## OPINIA – ZEZWOLENIE Nr 1/08/2024

Na zainstalowanie: kotła gazowego kondensacyjnego i kuchenki gazowej

Ulica: Teatralna 35/7

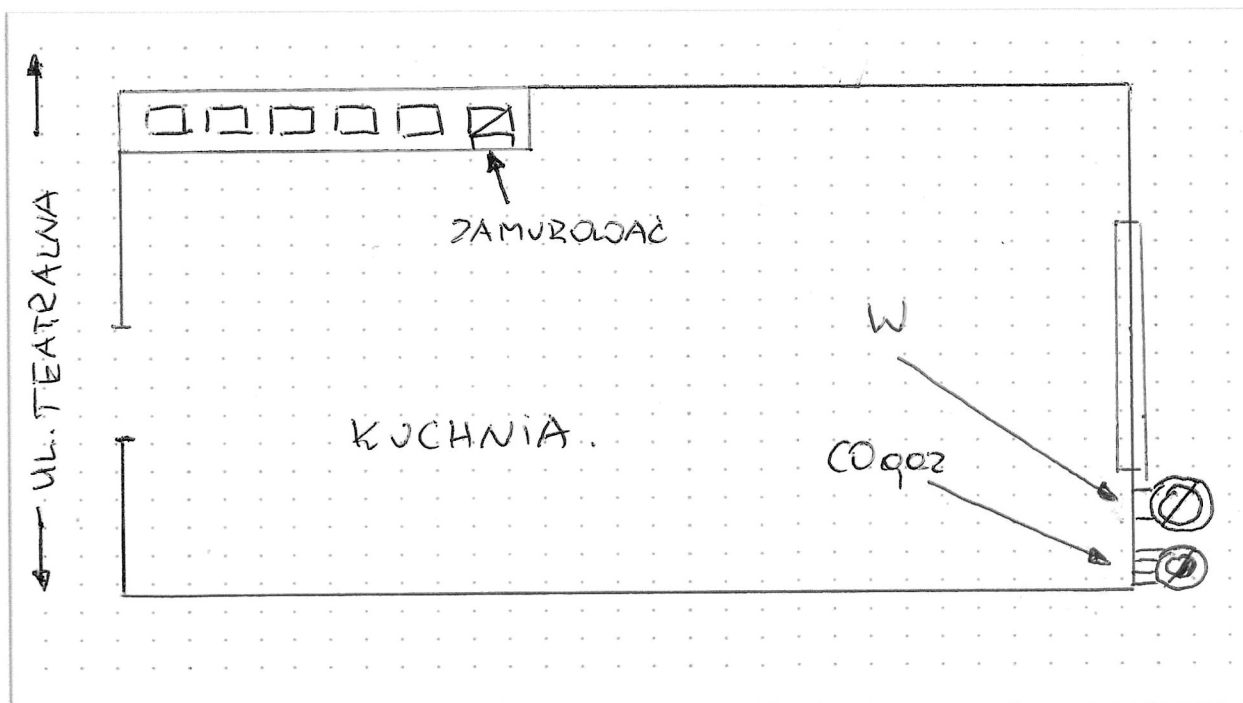
Do podłączenia: kotła gazowego i wentylacji pomieszczenia przeznacza się przewody kominowe oznaczone na poniższym szkicu:

**Konstrukcja komin:** stalowy kwasoodporny spalinowy – powietrzny zewnętrzny izolowany termicznie, wentylacyjny stalowy izolowany termicznie z odskraplaczem.

**Przekroje przewodów kominowych:** S – fi 60 lub 80 mm, W – fi 150 mm

**Zalecenia:** dobudować komin spalinowo – powietrzny po elewacji zewnętrznej budynku i wyprowadzić ponad rynnę min. 1 m, dobudować komin wentylacyjny po elewacji zewnętrznej budynku i wyprowadzić ponad rynnę min. 1 m, obecny otwór wentylacyjny w przewodzie kominowym zamurować.
